Rada i Zarząd Dzielnicy Aniołki

Nr pisma 90/2022/MM

W imieniu Zarządu i mieszkańców Dzielnicy Aniołki składamy wnioski i zapytani do prac odebranych przez Państwa w dniu 15.06.2022 r. „Zagospodarowanie terenu leśnego Wronia Górka w Gdańsku – etap II”.

Zdjęcie 1. Fragment ścieżki utwardzony mechanicznie o dobrych właściwościach użytkowania

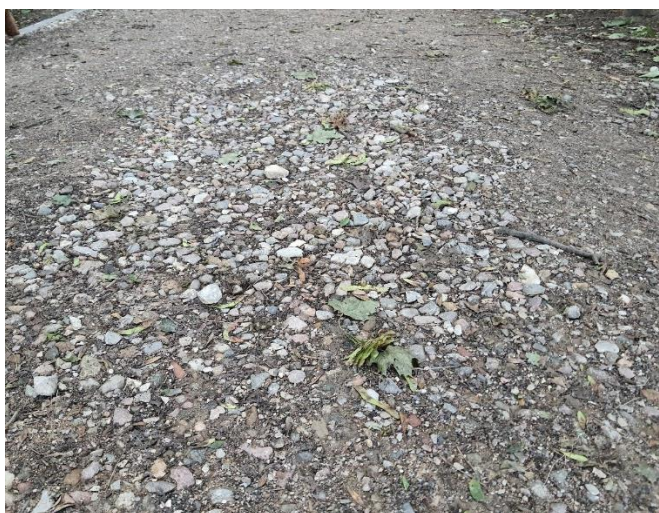
1. W obu altankach brakuje stołów i siedzisk. Trudno odgadnąć ich przeznaczenie: schron przed deszczem? Zdaniem mieszkańców na chwilę obecną są bezużyteczne i zapytują się o docelowe wyposażenie altan.
2. W lasku nie dokończono wypełnienia ścieżek wysypanych tłuczniem. Tam, gdzie piasek wysypano i ubito jest dobrze, ale są całe fragmenty luźnego tłucznia, po którym słabo jeździ się np. rowerem lub wózkiem, a nawet spaceruje. Już w trakcie prac zauważono, że część ścieżek była utwardzana mechanicznie i w tych miejscach

jakość wykonania jest lepsza, natomiast część ścieżek była wyrównana ręcznie i tam korzystanie jest co najmniej utrudnione.

Zdjęcia 2,3. Przykładowe fragmenty ścieżek bez właściwego utwardzenia i struktury

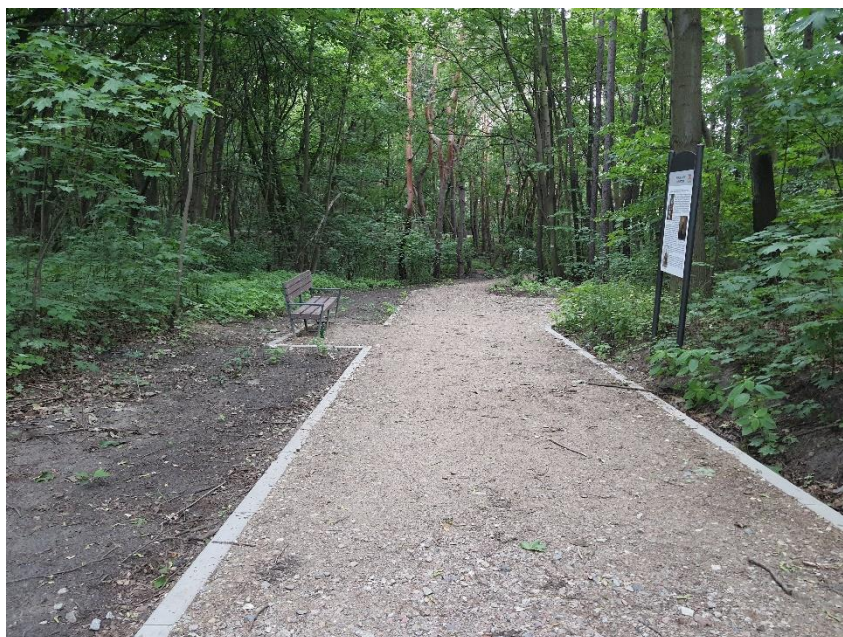
Zdjęcie 3. Jakość wykonania zmienia się co kilka metrów – na krótkim odcinku przy ławce ścieżka utwardzona, nawierzchnia przyjazna w użytkowaniu, na dole zdjęcia i przy prawej odnodze widać wyraźnie luźny tłuczeń i otoczaki
